Spisová značka: SZ 166829/2020/KUSK ÚSŘ/Čer
Č. j.: 074507/2021/KUSK

Námítky Spolku Kamýk k územnímu řízení

Dne 22.6.2021 oznámil Krajský úřad Středočeského kraje, odbor územního plánování a stavebního řádu, veřejnou vyhláškou oznámení o zahájení územního řízení Spisová značka: SZ 166829/2020/KUSK ÚSŘ/Čer, Č. j.: 074507/2021/KUSK na vydání územního rozhodnutí o umístění stavby: **"II/240 a II/101, přeložka silnic v úseku D7-D8, III. etapa"**.

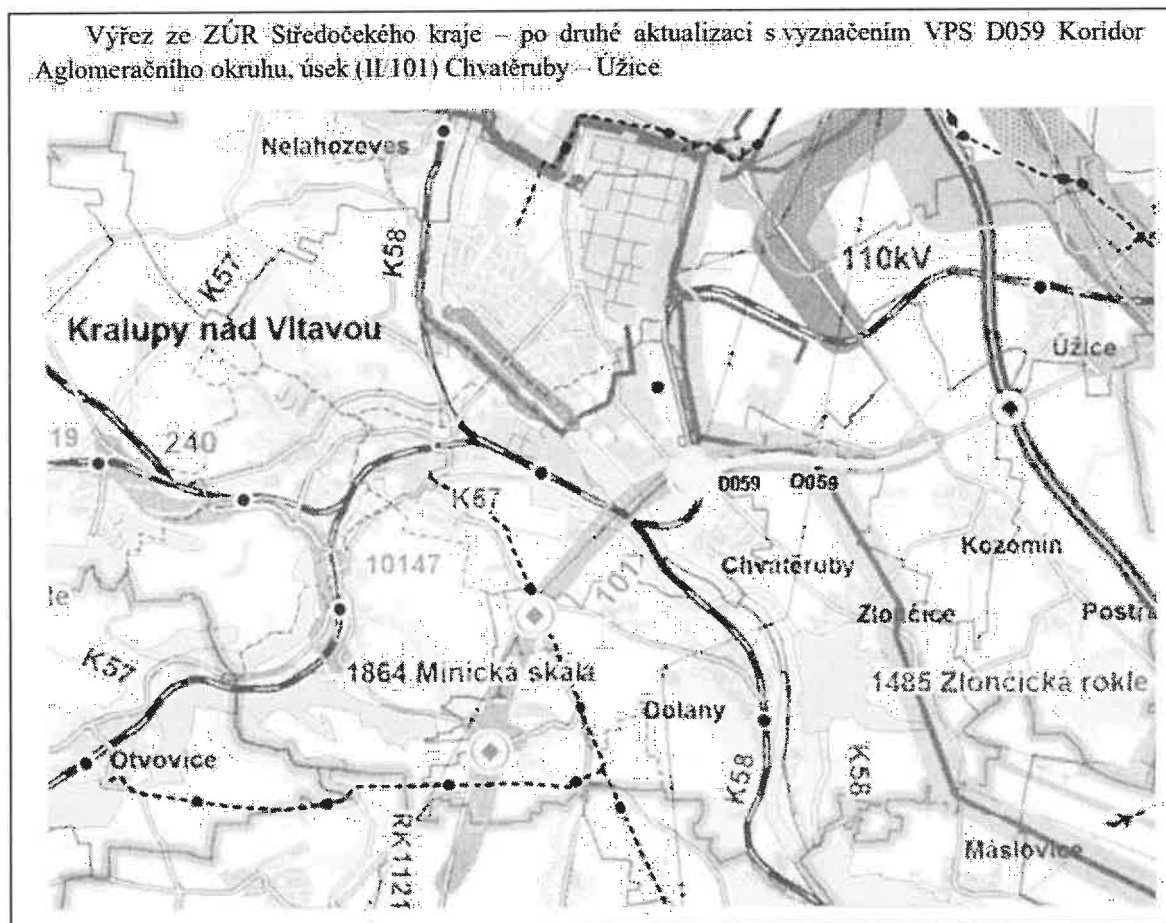
I když se předkladatel zcela evidentně snaží vyhnout přesnému a jednoznačnému pojmenování navržených úprav v křížení se silnicí II/608 u Kozomína a snaží se v textu Souhrnné technické zprávy přesvědčovat, že jde o turbookružní křižovatku s převedením II/101 po mostním objektu jehož součástí jsou nájezdové rampy, **jedná se fakticky o zcela novou mimoúrovňovou křižovatku (MÚK) Kozomín**. Tato navrhovaná mimoúrovňová křižovatka je typická standardizovaná MÚK kosodélníkového tvaru, jehož příkladem a téměř přesnou kopií je MÚK kosodélníkového tvaru ve Stojadlech v Polsku. Viz obrázek a odkaz níže.

Namítáme, že tato **kosodélníková MÚK Kozomín** je nově navrhována v rozporu s platnými závaznými technickými normami a zejména **v rozporu s platnými ZÚR Středočeského kraje**:

- a) Nově navrhovaná druhá MÚK u Kozomína, v křížení se silnicí II/608, **není vůbec zanesena v platných Zásadách územního rozvoje Středočeského kraje ÚPLNÉ ZNĚNÍ PO 2. AKTUALIZACI (ZÚR)**, když je zde zcela jasně uvedena stavba D059, jako **Koridor aglomeračního okruhu: úsek (II/101) Chvatěruby – Úžice (+1 x MÚK)**. Jak vyplývá i z grafické části ZÚR, jde o MÚK Chvatěruby. Další MÚK tak v ZÚR není zanesena, tudíž není plánována a nelze ji tedy v předložené dokumentaci pro zcela zřejmý rozpor se ZÚR navrhovat, ponechat a v území nezákonně umístit.

- b) Návrh MÚK Kozomín, na až 10 metrů vysokém mostním objektu, zcela mění i hlukové a emisní podmínky v území a není v souladu s projednávanou dokumentací EIA a se stanoviskem EIA ze dne 12.12.2019, když celé křížení se silnicí II/608 nyní umísťuje na mostní objekty, namísto původně navrhované pozemní okružní křižovatky. V souhrnné technické zprávě je návrh MÚK Kozomín zdůvodněn následovně: „Při výhledových intenzitách nelze navrhnout úrovnovou okružní křižovatku, která by kapacitně vyhovovala (II/608 x nová II/101). Nepropustnost křižovatky bude příčinou dopravní kongesce.“ Převedení dopravy hlavního směru D7-D8 po mostním objektu přes okružní křižovatku s II/608 je navrženo z kapacitních důvodů. Při posouzení úrovnového křížení

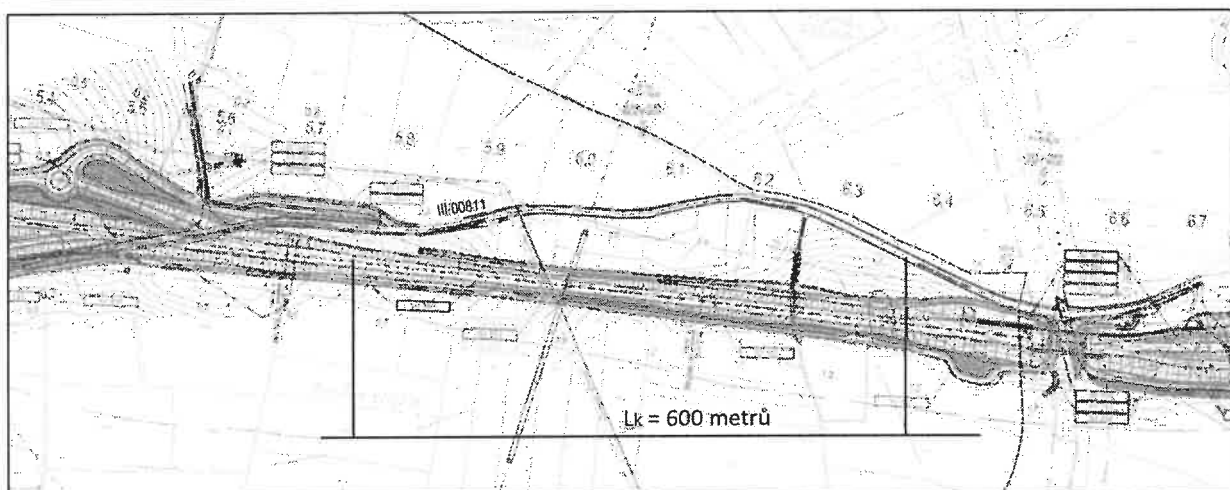
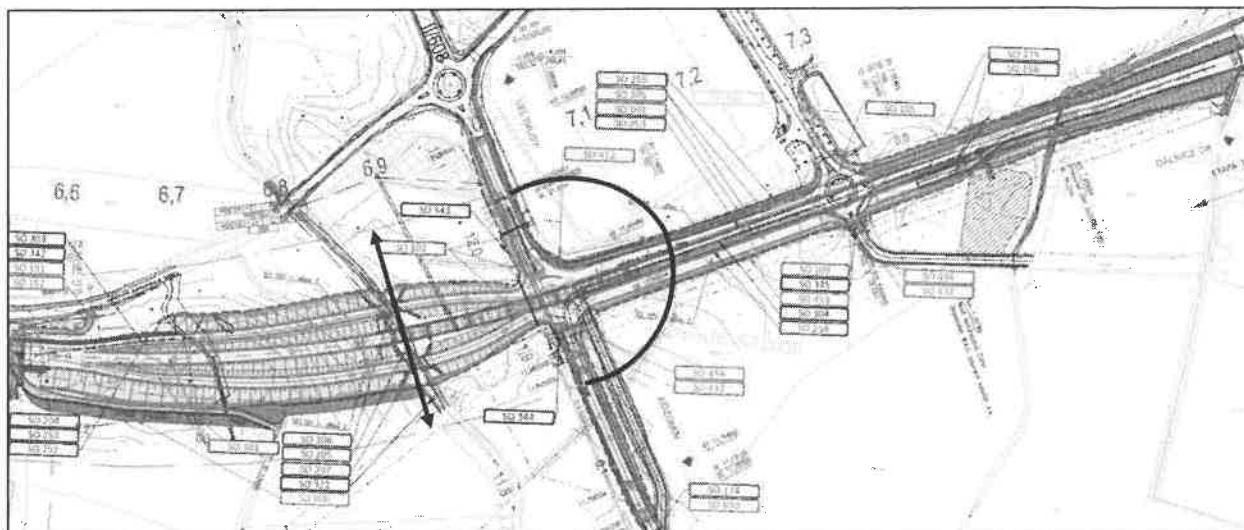
- c) Dle ČSN 73 6101, která je závazná pro projektování a navrhování křižovatek na silnicích a dálnicích, je minimální normovaná vzdálenost mezi křižovatkami 1,5 km na směrově nerozdělených silnicích II. třídy s návrhovou rychlostí 80 km/h, což je případ tohoto záměru silnice II. třídy v kategorii S 9,5/80.

Z grafické části předložené projektové dokumentace k tomuto záměru však plyne, že projektant a žadatel navrhl vzájemnou vzdálenost MÚK Chvatěruby s novou MÚK Kozomín ve vzdálenosti pouze 600 metrů, tj. pouze 40% minimální normované vzdálenosti! Předložená dokumentace je tak v rozporu s ČSN 73 6101, která je závazná pro projektování a navrhování křižovatek na silnicích a dálnicích a v rozporu s dokumentací EIA, která byla projednávána již od roku 2015.

Územní plán obce Chvatěruby

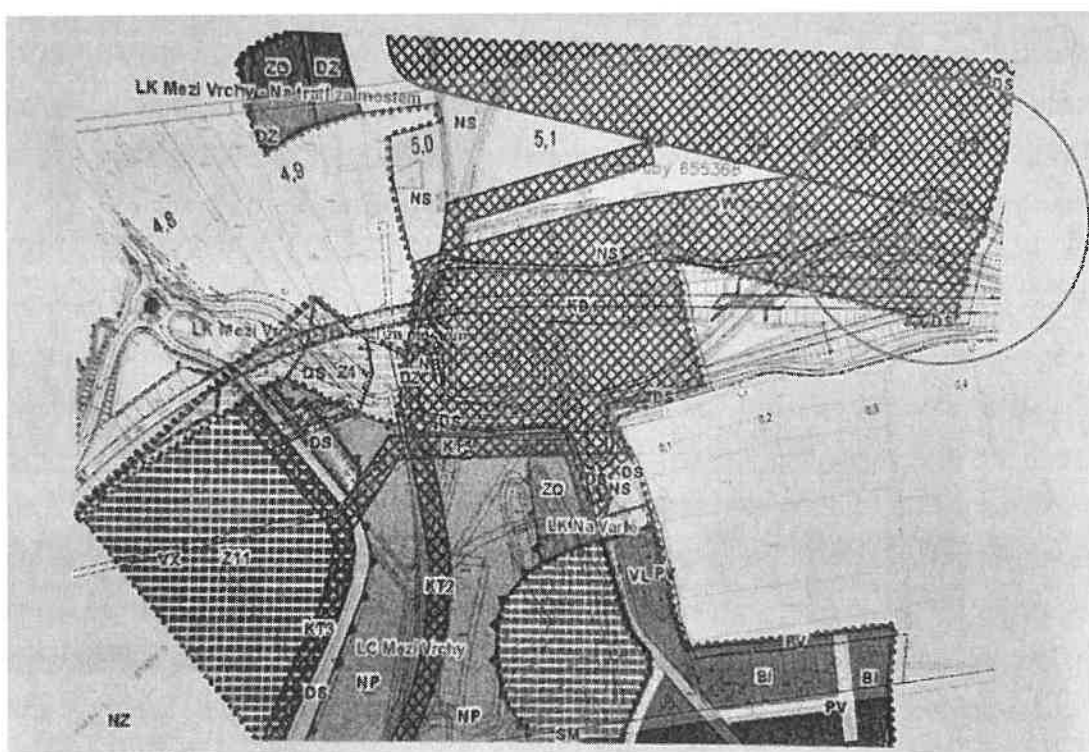
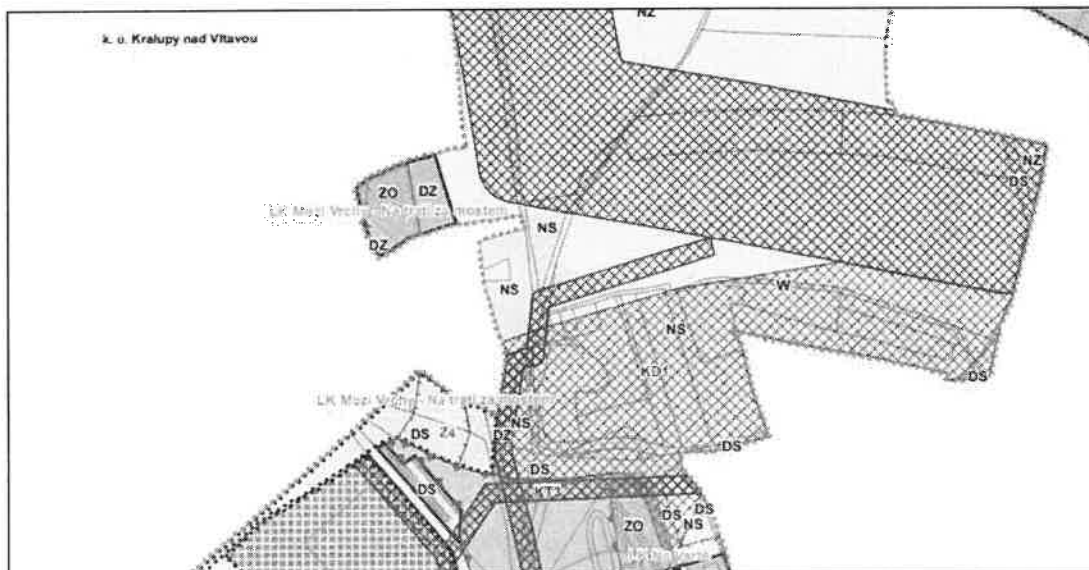
V odůvodnění tohoto závazného stanoviska MÚKV nepravdivě uvádí, že záměr je v souladu s územním plánem obce Chvatěruby. I z odůvodnění tohoto stanoviska a v něm přiloženého obrázku je zřejmé, že navržená komunikace zasahuje do ochranného pásma ropovodu Družba KT1, když tak není dodržen územním plánem obce Chvatěruby ochranný pás široký 25m. V bodu 2.3.3. 3 Technická infrastruktura v odůvodnění územního plánu obce Chvatěruby je přesně uvedeno: „Územní plán tento koridor zpřesňuje vymezením koridoru KT1 s ohledem na hodnoty a limity území a s ohledem na návaznost na sousední obce v jednotné šířce 175 m (150 m napravo a 25 m nalevo od stávajícího vedení) s ohledem na další limity území. Koridor KD1 pro umístění stavby D059 – úsek Chvatěruby – Úžice byl vymezen v minimální šířce 145 m, což je šířka dostačující pro výstavbu silniční komunikace včetně všech doprovodných staveb a zařízení.“

Dle našich měření je navíc příjezdová komunikace k nově navrženému kruhovému objezdu u MÚK Chvatěruby navržena ve vzdálenosti pouze 6 metrů od potrubí ropovodu Družba v rozporu se stanoveným koridorem územního plánu obce Chvatěruby pro ochranu území této veřejně prospěšné stavby ropovodu Družba. (Příloha č. 2)

Současně je tato silnice navržena i mimo vymezený koridor KD1 - Aglomerační okruh: úsek (II/101) Chvatěruby – Úžice v územním plánu obce Chvatěruby. Přesto je ve stanovisku MÚKV
